Regelquerschnitt Gemeindestraße Mittelfeld zweistreifiger Verbindungsweg gemäß DWA-A 904-1 (2016)

Deckblatt

A20 - Nord-West-Umfahrung Hamburg		Regelquerschnitt Gemeindestraße Mittelfeld	
Abschnitt B431 bis A23		Maßstab: 1: 100	
bearbeitet	---		
gezeichnet	---		
geprüft	11/2007	Sperber

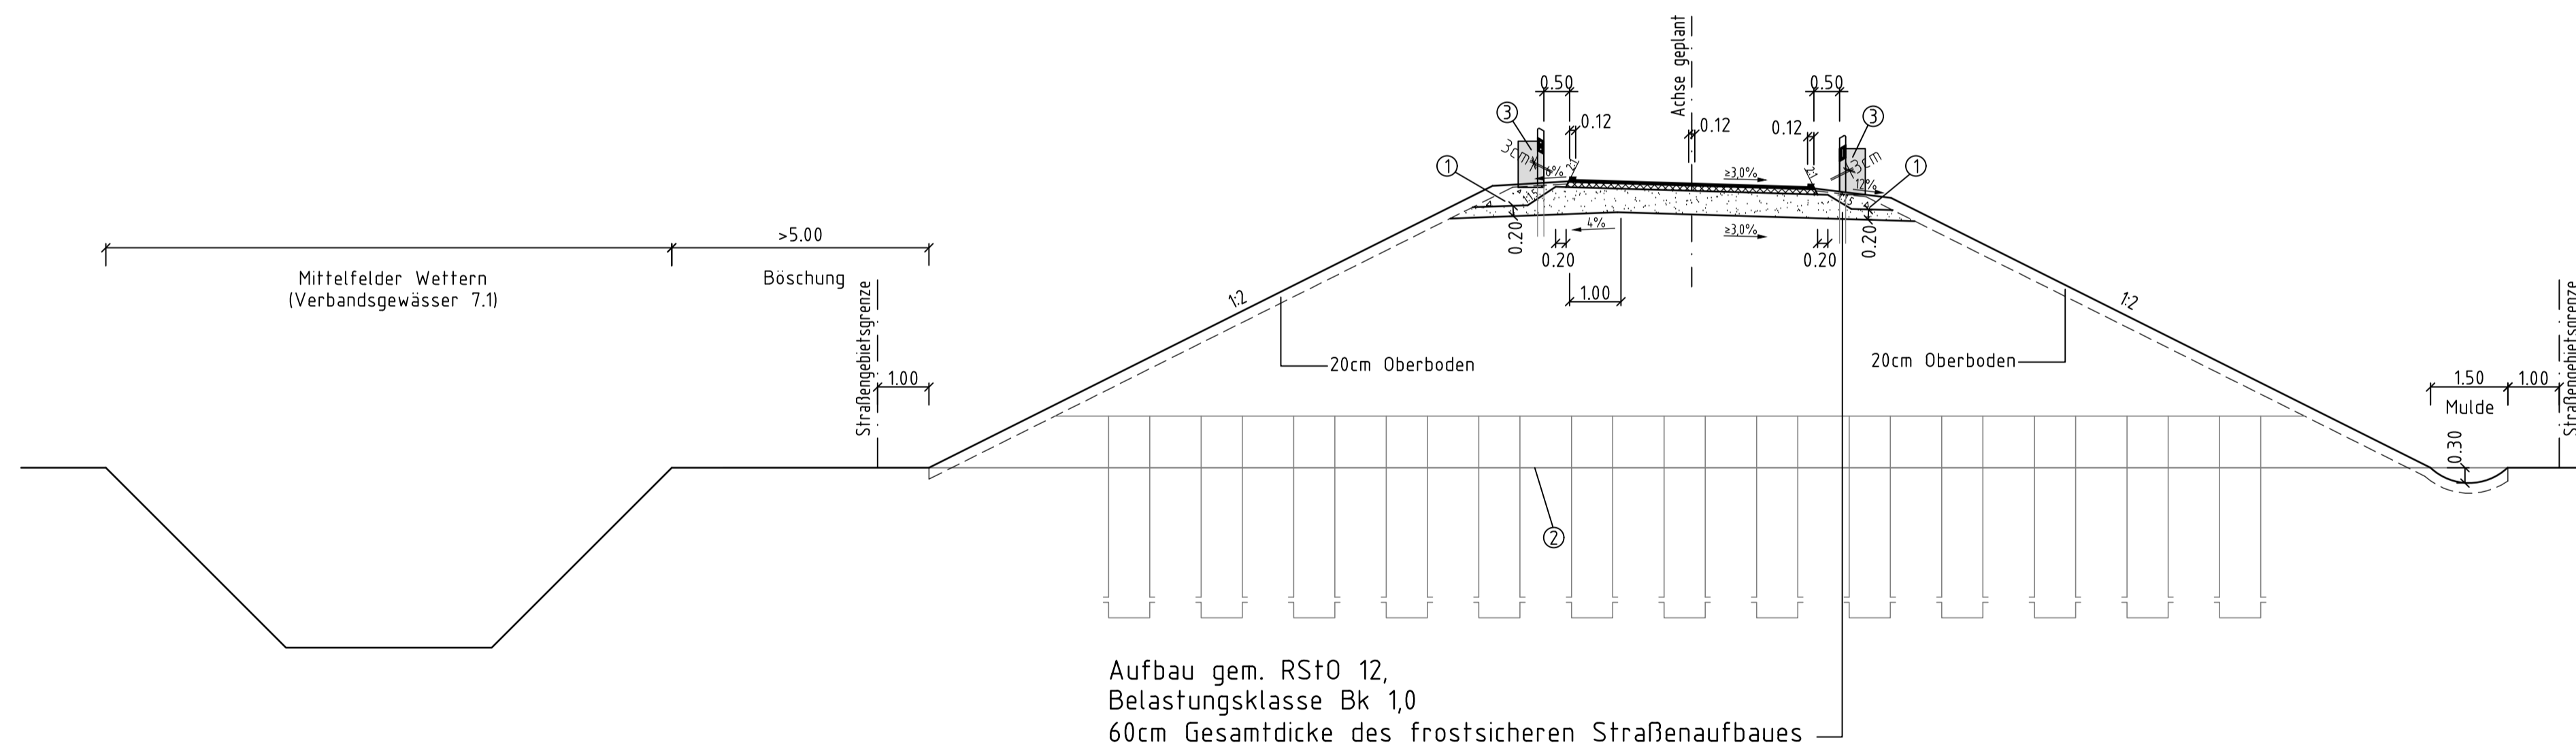
Nr.	Art der Änderung	Datum	Name
7	Änderung Aufteilung Fahrbahnquerschnitt	03/2020	Wul/Han
6	Ergänzung DStrO-Wert	03/2020	Wul/Han
5	Änderung Verweis Arbeitsblatt DWA-A 904-1	03/2020	Wul/Han
4	Anpassung Fahrbahnoberbau an RStO 2012	03/2015	Wul/Han
3	Ergänzung Straßengebietsgrenze	03/2013	Wul/Stm
2	Änderung Breite Bankette	03/2013	Wul/Stm
1	Änderung Schraffuren, Beschriftung, Bemäßung, Schutzzeichnungen u.u.	03/2013	Wul/Stm
